リコール届出一覧表

リコール届出日：平成22年2月25日

改善箇所説明図

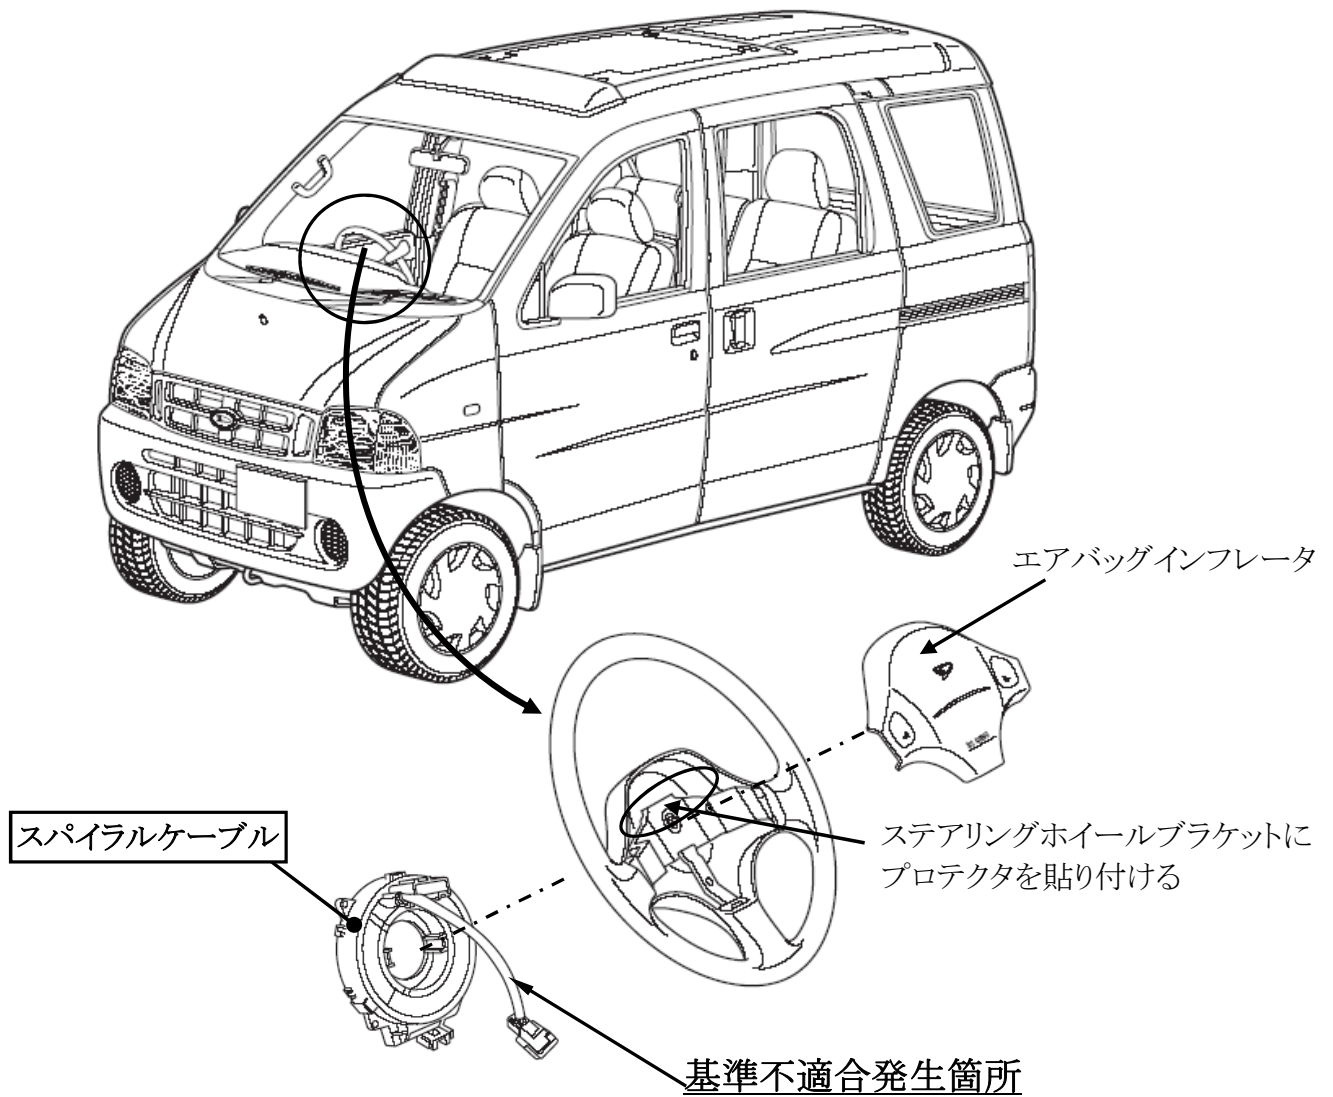
ステアリングホイール内エアバッグインフレータの配線経路が不適切なため、当該配線がステアリングホイールブラケットに擦れて傷付くことがある。そのため、そのままの状態で使用を続けると配線が短絡して警告灯が点灯し、最悪の場合、イグニッションスイッチをONにした際、エアバッグが誤って展開するおそれがある。

全車両、ステアリングホイールブラケットに配線傷付き防止のプロテクタを追加するとともに当該配線を点検し、配線に損傷が認められるものは新品と交換する。
